La Universidad Brigham Young

Análisis Hidrológico Chavón

Scott Christensen
Nathanael Whipple
Tracey Brimhall

04 2012

Figura 3: Curva de elevación y volumen. Se muestra el cálculo original de modelo de elevación digital y los valores de ajustadas.

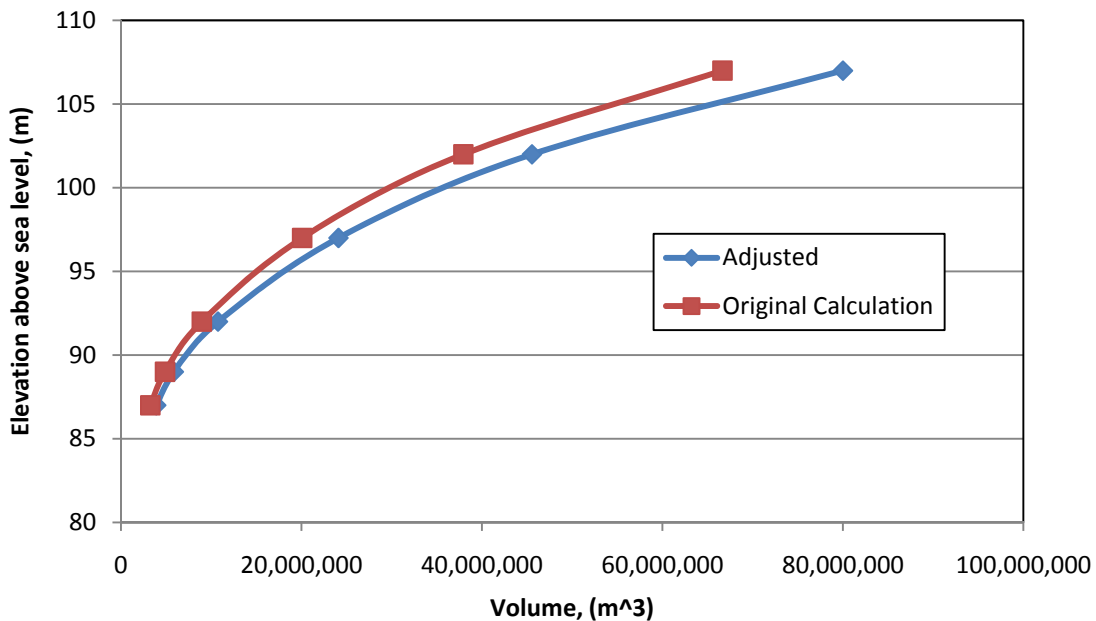
En el estudio de viabilidad de Hanson Rodríguez, el volumen máximo del embalse se calculó a ser 80 millones de metros cúbicos. Este volumen se verifica por medio de ArcGIS. Usando ArcGIS y un modelo de elevación global, hemos sido capaces de calcular el volumen de agua retenida para diferentes niveles de agua. Desafortunadamente, el modelo de elevación digital es inexacto, ya que hizo la parte inferior

del valle del río significativamente más superficial de lo que realmente era, lo que hace el valle del río parecer a tener menos agua de lo que realmente tiene. El volumen máximo del embalse se calculó en 66.7 millones de metros cúbicos. Los volúmenes que se podría llenar en varias elevaciones se calcularon a partir de 107 metros sobre el nivel del mar en incrementos de cada cinco metros para abajo. Estos valores se indican a continuación como "Original Calculation." Con el fin de corregir algunas de las imprecisiones de los cálculos de volumen, la curva de elevación y volumen se ajustó a la derecha por la multiplicación de los volúmenes en cada elevación por (80 millones de metros cúbicos / 66.7 millones cúbicos metros).

Figura 4: Curva acumulativa en masa (análisis de fluctuación) de los flujos de Chavón históricos que muestran deficiencia de almacenamiento.

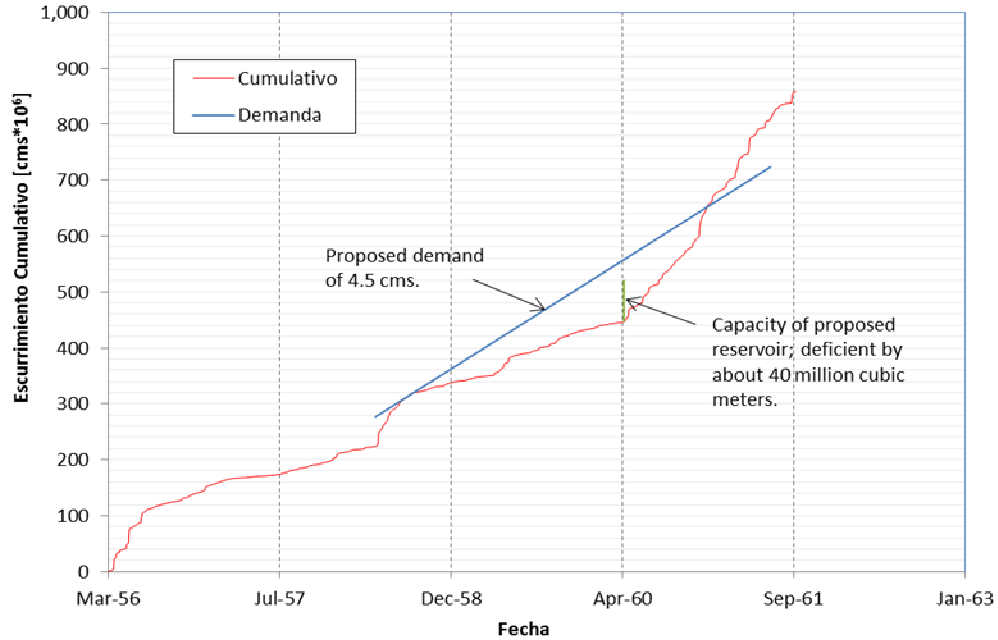
Una curva de masa acumulada se construyó utilizando datos históricos de 1956 a 2003. Los flujos históricos muestran que la demanda requerida de 4.5 m³/s por lo general no puede ser sostenida por períodos superiores que un año con el almacenamiento disponible. La figura 4 muestra el déficit entre el almacenamiento disponible y la demanda de 4.5 m³/s por un período típico. Históricamente, aun un flujo de 2.7 m³/s no podía sostenerse con un almacenamiento de 80 millones de metros cúbicos, porque los periodos de sequía vaciarían el embalse por completo, y los períodos de lluvia producen más agua que se podría almacenar. Desgraciadamente, 2.7 m³/s no proporciona suficientes beneficios económicos para justificar el gasto de la construcción de la presa, sobre todo porque un periodo de sequía podría hacer que la presa sea inútil durante una parte significativa de su tiempo de utilidad.

Figura 5: Hidrogramas que muestran atenuación del flujo, si la presa se construye.

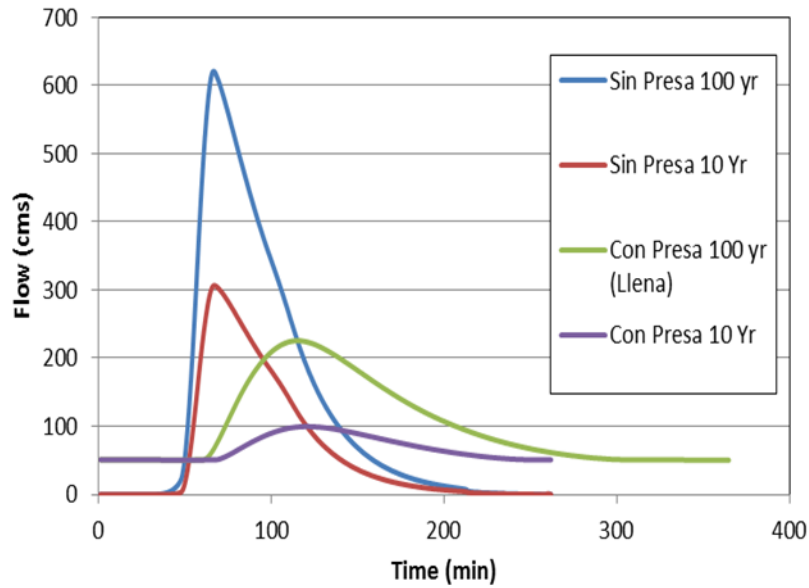
El caudal máximo para el evento de tormenta que ocurriría cada 100 años es 620 m³/s. Encaminamiento a través del embalse cuando está lleno atenúa el máximo caudal hacia abajo a 225 m³/s. Con el fin de contener por completo la inundación, el nivel del agua en el embalse tendría que ser bajado 2.5 metros para contener por completo la inundación de la tormenta con frecuencia de una vez cada 10 años, pro medio. Para contener la inundación de la tormenta con frecuencia de una vez cada 100 años, el embalse tendría que ser retirados en 8 metros a una altura de 90 metros.

Figura 6: Curva de duración que representa los datos reales y de la herramienta de GIS.

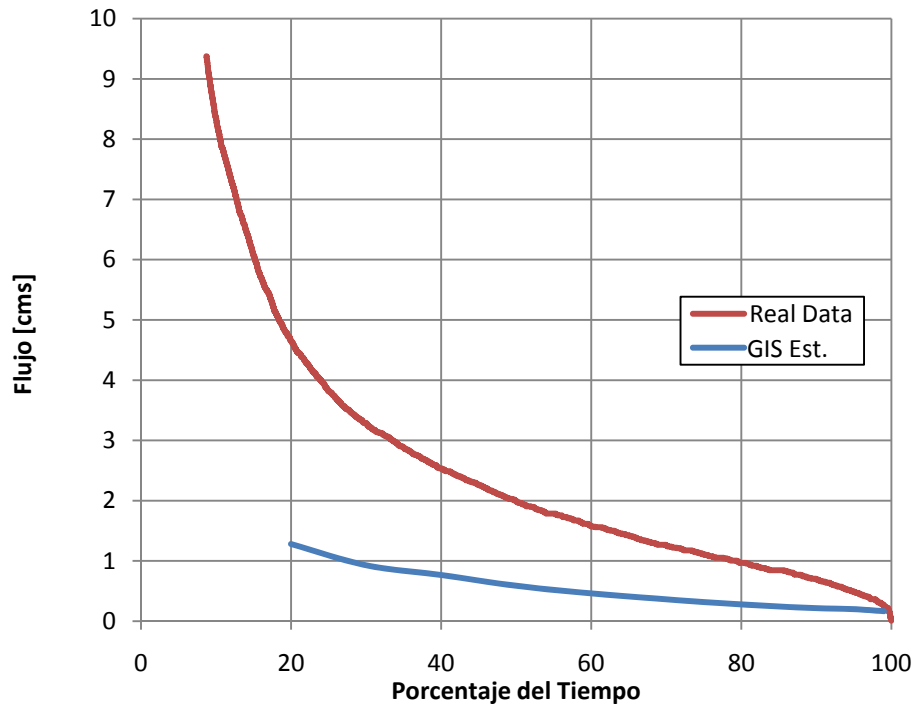
Dos curvas de duración (FDC) se calcularon para este proyecto. Una de las curvas de duración de flujo (CDF) se realizó con los datos reales, y otra curva de caudales se realizó a partir de una herramienta de GIS desarrollado en la Universidad Brigham Young. El CDF hecho con la herramienta de GIS es mucho menor que el CDF hecho con los datos reales. Esto es principalmente porque el modelo de elevación digital que se utilizó en GIS era muy inexacto e hizo que el valle del río se veía mucho menos profundo de lo que realmente era.
